Oggetto: parere per realizzazione di accesso carrabile in Carrara Via Cafiero n° 9/b (Fg 17 mapp 1125) Proprieta Piccioli Anna Rosa

Con riferimento alla richiesta di parere prot n° 55494 del 01/08/2016,

OGGETTO
MODIFICHE ALL'ACCESSO ALLA PROPRIETA' E MODIFICHE INTERNE AL LOTTO
FOGLIO 17 MAPPALE 1125

TAV 2

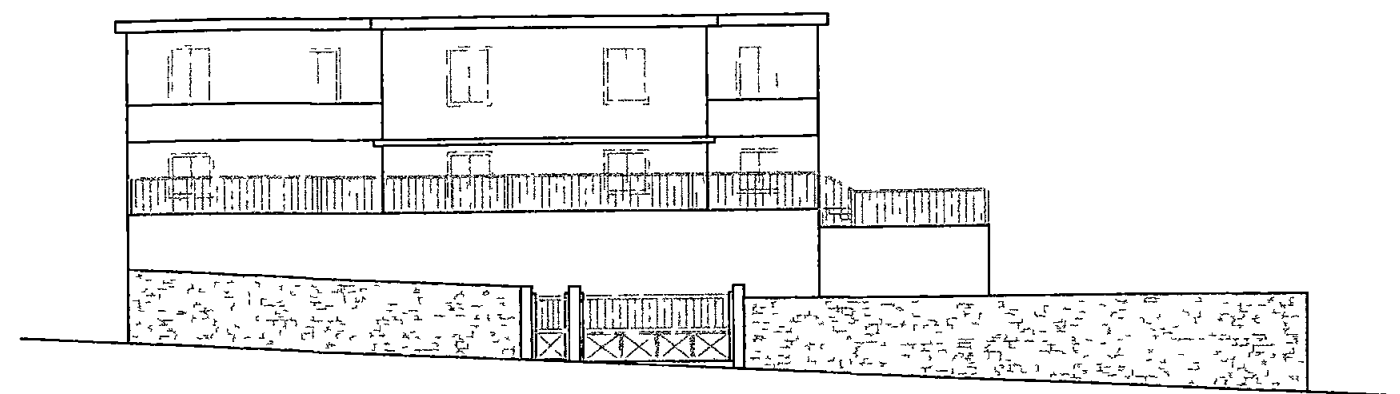
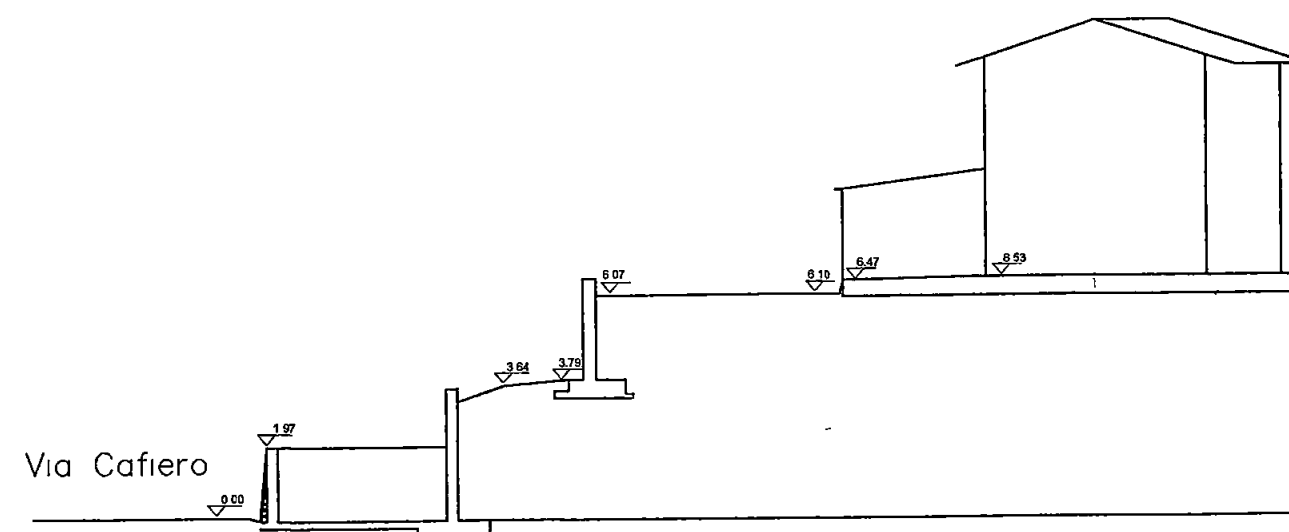
- che il progetto a firma Geometra Del Bianco Riccardo prevede la realizzazione di un accesso carrabile munito di cancello scorrevole automatico in Via Cafiero n° 9/b, (Fg 17 mapp 1125),

- che il progetto prevede che il cancello non venga arretrato per obbiettive impossibilita costruttive e grave limitazione della godibilita della proprieta privata,

- che nel caso in oggetto si riscontra la presenza di obbiettive impossibilita costruttive in quanto, come rappresentato nelle tavole di progetto allegate alla richiesta di parere preventivo, la proprieta e formata da "terrapieni e/o gradoni" e l'intervento che verra realizzato comportera anche la realizzazione di nuovi muri di contenimento a sostegno degli stessi,

SI ESPRIME PARERE FAVOREVOLE

a quanto richiesto, limitatamente al rispetto delle norme della circolazione stradale, purché
vengano rispettate le seguenti condizioni

- l'accesso dovrà essere dotato di meccanismo scorrevole ed automatico di apertura
l'accesso dovrà essere costruito con materiali di adeguate caratteristiche e sempre mantenuto in modo da evitare apporto di materie di qualsiasi natura e lo scolo delle acque sulla sede stradale
